提出年月日	令和5年8月7日 R4
日本原燃株式会社

六ヶ所廃棄物管理施設における
新規制基準に対する適合性

安全審査 整理資料

廃棄物管理施設の保安のための業務に係る
品質管理に必要な体制の整備に関する説明書
(標準応答スペクトルの取り入れ)

第3.1-1図 組織図

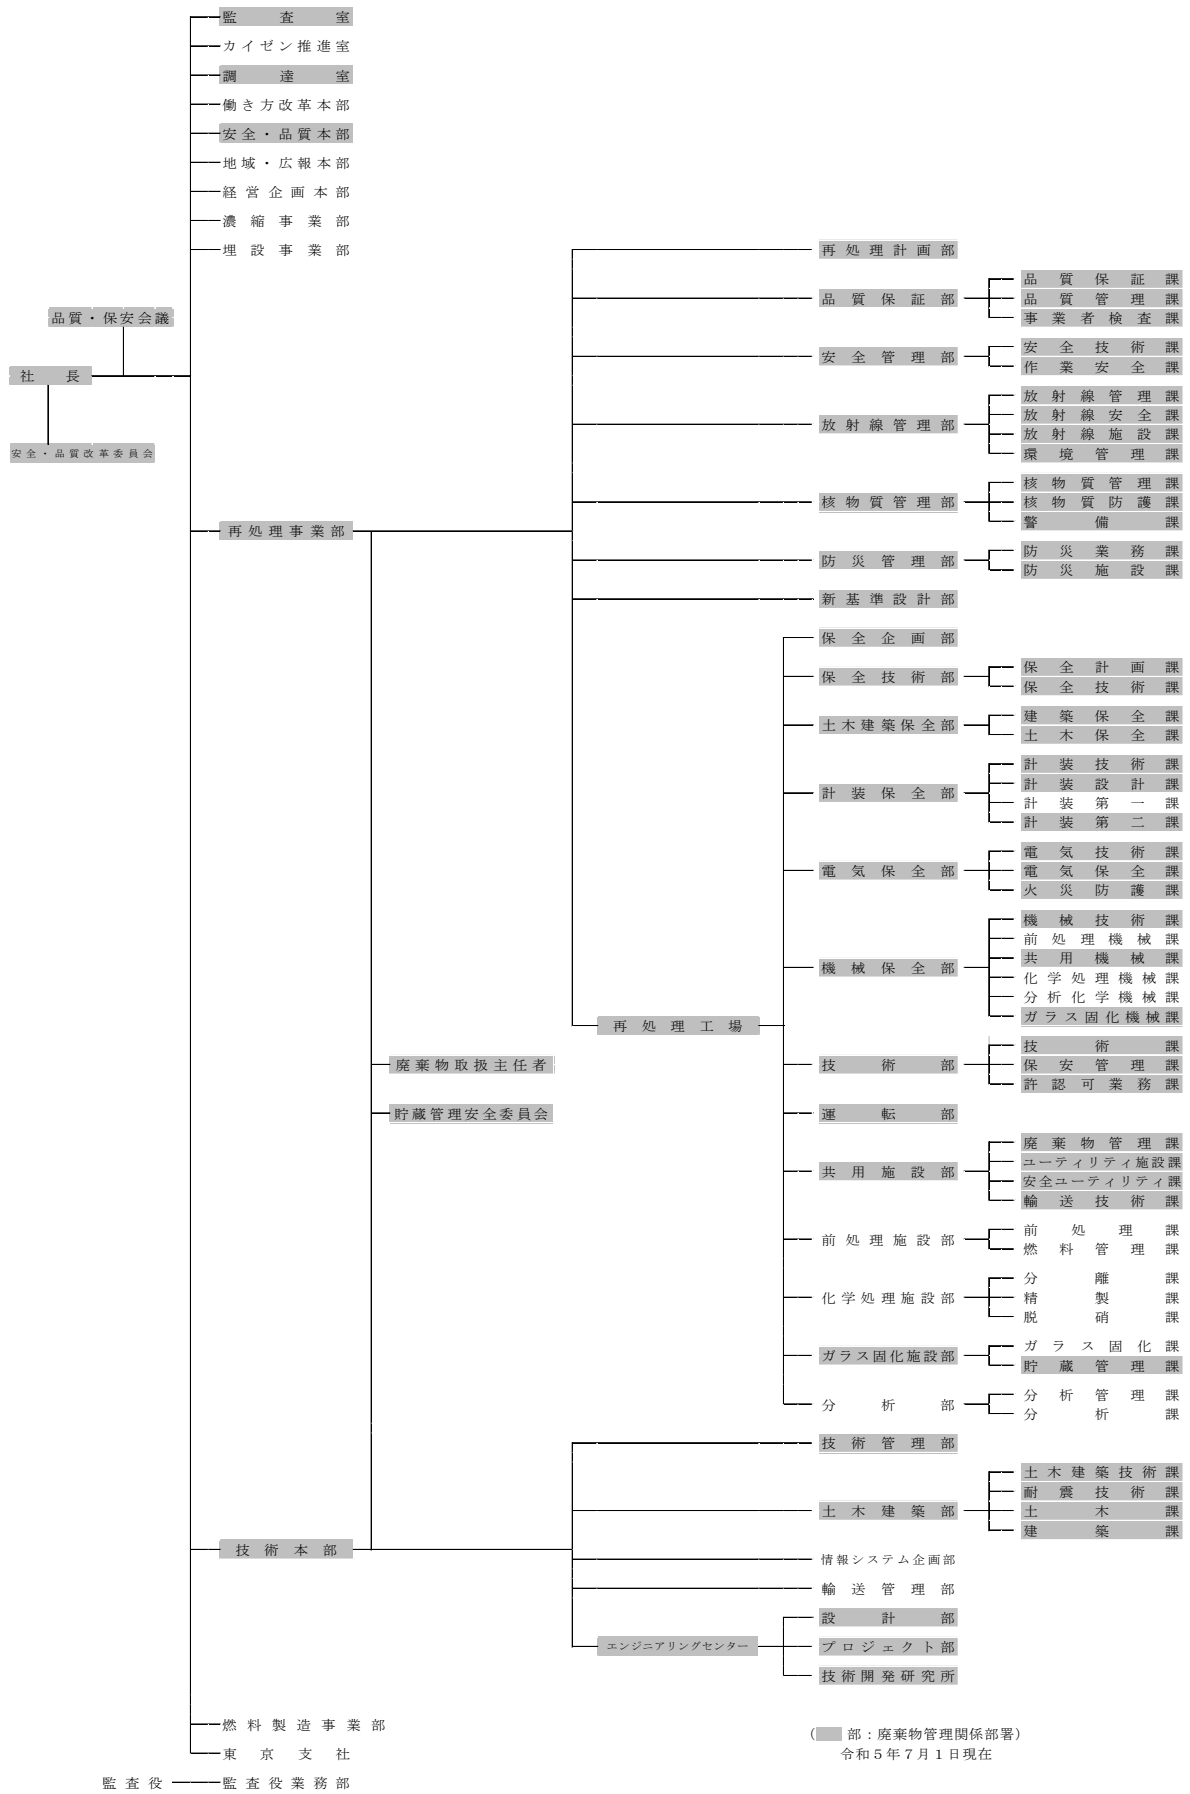
No.	該当箇所	コメント内容	反映箇所	コメント対応内容
		では「第 3.1-図に示す組織に係る体制で実施する」とある一方で、3.1.1 では「なお、本申請において上記による体制で実施した」となっている。同一組織で過去にやったことと未来にすることをやること(したこと)になっており記載として矛盾していると考え。受け取り方によっては虚偽の申請をしたとも取られかねないので、図を二つ添付した上で正確に記載すべきと考える。検討すること。	第 3.1-2 図(新規追加)	【案】 「設計及び調達」は、第 3.1-1 図に示す組織に係る体制で実施する。なお、本申請における設計及び調達に係る業務のうち令和 2 年 3 月 31 日以前に実施した調達業務は第 3.1-2 図に示す組織に係る体制で実施した。」
26	資料 3(1) 4 ページ 3.3	「設計開発」を「設計」にしているが、ADRB における品証部門は本文 9 号と添付書類 9 であるが、本文では全て「設計開発」である。本文で「設計開発」としておきながら、添付書類では「設計」としていることに違和感を覚える。本文で「設計開発」としているから保安規定の第 5 条は「設計開発」であるし、品質マネジメントシステム規程も「設計開発」のままである。事業部の設計管理要領の目的において「設計開発(以下「設計」という)」と読み替えて変えている。法令上も品質管理基準規則は「設計開発」であり、その他の再処理規則等では「設計」なので難しいが、本文と添付書類では本文 9 号に対応する箇所は「設計開発」とし、「設計及び工事の計画」のような用語として使っている部分は「設計」とするなど書き分けが必要と考える。機械的に「設計開発」を「設計」に書き換えるのではなく、変更箇所をもう一度確認し、どちらとするのが良いか考えて適切に修正して欲しい。	資料 3(1) 4 ページ 3.	R3.4.28 申請済の申請書において、添付書類九(八)内においては「設計」で統一する方針としたことから、その方針を堅持し変更しない。
27	資料 3(1) 6 ページ	「申請書作成に係る社内手続き」と書いてあるがこの「社内手続き」は何を指しているのか。他の箇所	資料 3(1) 6 ページ	本申請における「社内手続き」は「3.3.2(3)申請書の作成」、「3.3.2(4)申請書の承認」を指しているこ

第 3.1-2 図 令和 2 年 3 月 31 日以前の組織図

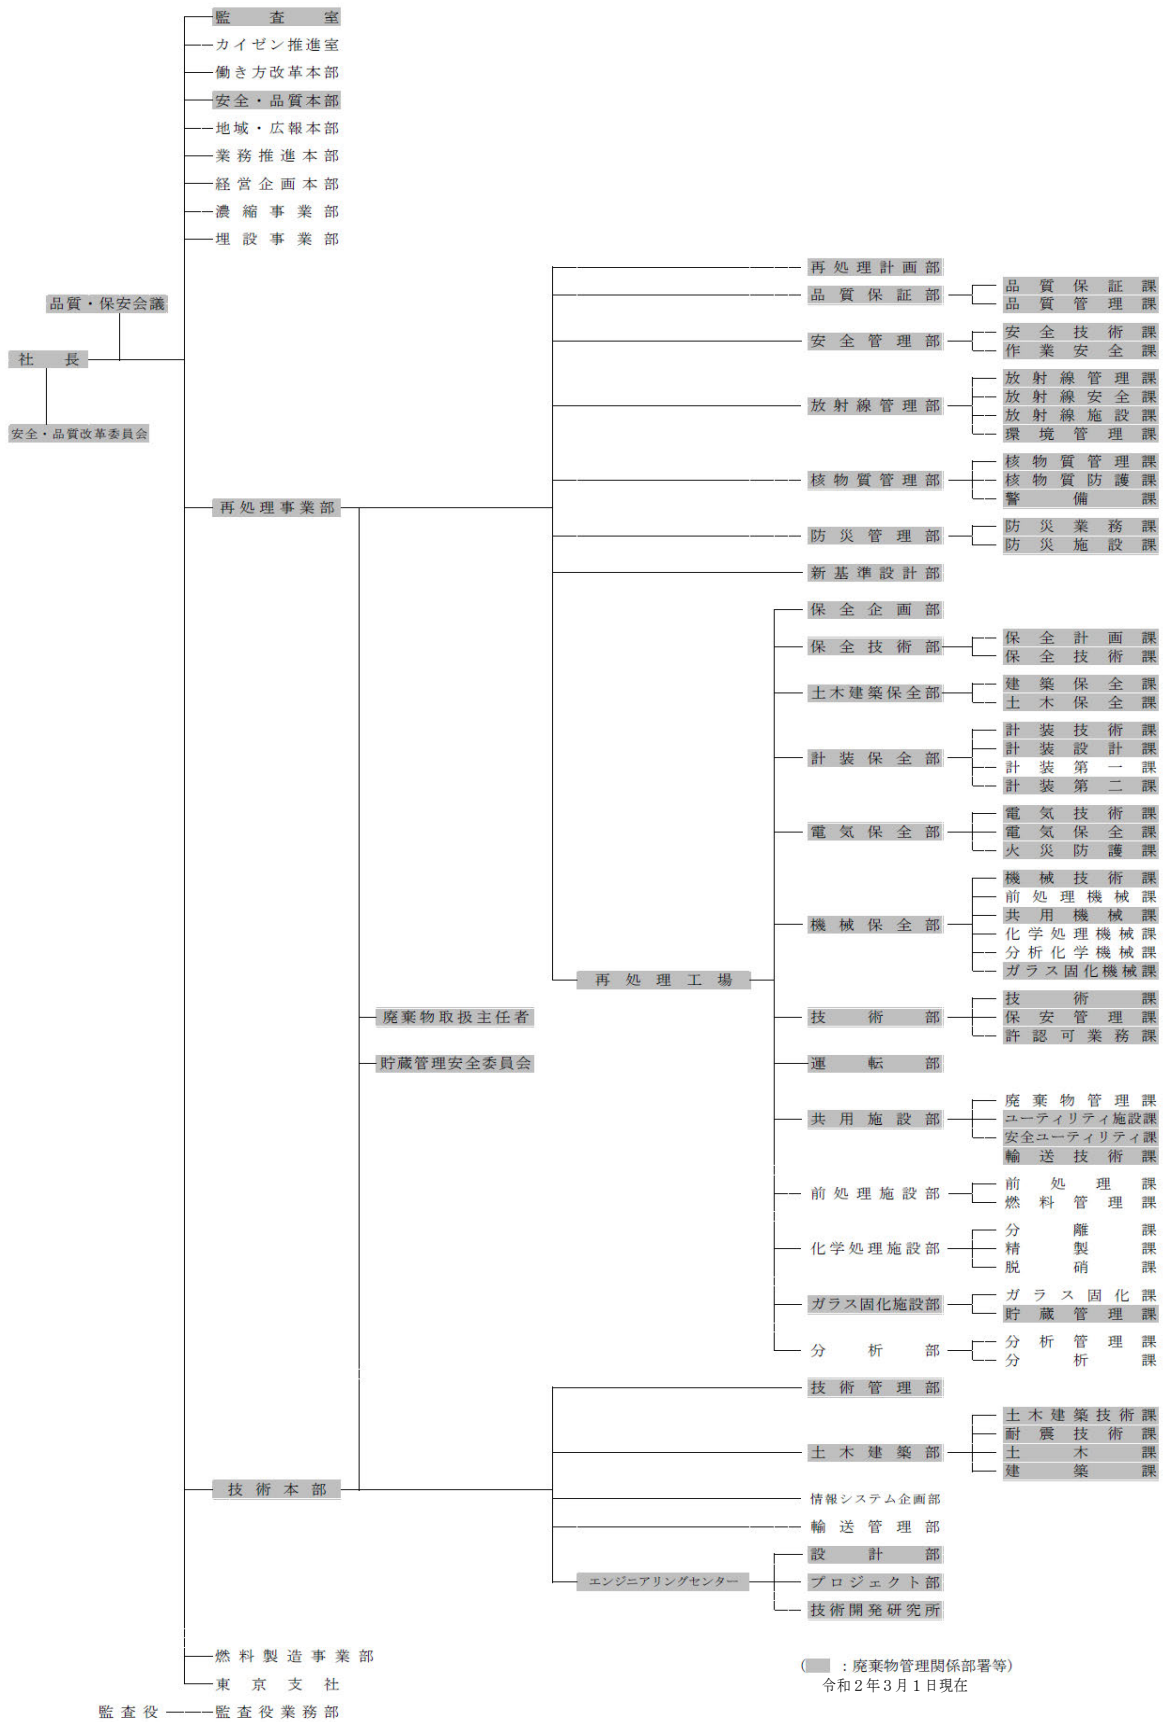
No.	該当箇所	コメント内容	反映箇所	コメント対応内容
21	資料 2(1) 32 ページ 備考	「保安規定の申請認可に伴う記載の削除」とあるが、これは昔の設工認に係る技術基準規則が技術基準規則に変わったことを受けて修正したものであり、保安規定の認可は関係ない。修正理由を修正すること。	資料 2(1) 32 ページ 備考	備考の修正理由について、規則名の見直しである旨へ修正する。
22	資料 2(1) 38 ページ 備考	「有効性」を「実効性」に修正している箇所について、変更理由として備考に「保安規定と整合させるため、記載を適正化」としているが、基本的に ADRB に基づいて設工認、保安規定の認可を受けるのであり、ADRB の修正理由が「保安規定と整合させるため」では流れが逆である。本表現は他の箇所にも散見されるが、表現として不適切なので理由を修正すること。	資料 2(1) 38 ページ 備考	備考の修正理由について、品管基準規則の施行に伴う見直しである旨へ修正する。
添付書類九（再処理施設の保安のための業務に係る品質管理に必要な体制の整備に関する説明書）の変更				
23	説明資料 2. (1)	「補正申請」は「変更許可申請」の誤記であるため修正すること。	説明資料 2. (1)	「 <u>補正申請</u> 」は「 <u>変更許可申請</u> 」と改める。
24	説明資料 2. (2)	「実績あり」としているものについて、エビデンスを示すこと。	—	本申請に係る設計活動の実績について、エビデンスをまとめ別途説明を実施する。（委員へ説明）
25	資料 3(1) 2 ページ 3. 追記箇所	「～本申請における活動実績に応じて記載する」とあるが、過去にやっているものは調達室のない組織で実施しているものである。そういった場合、3.1	資料 3(1) 3.1	以下のとおり修正する。（下線部を追加） また、既許可に使用されていた体制図を 3.1-2 図として新規追加する。
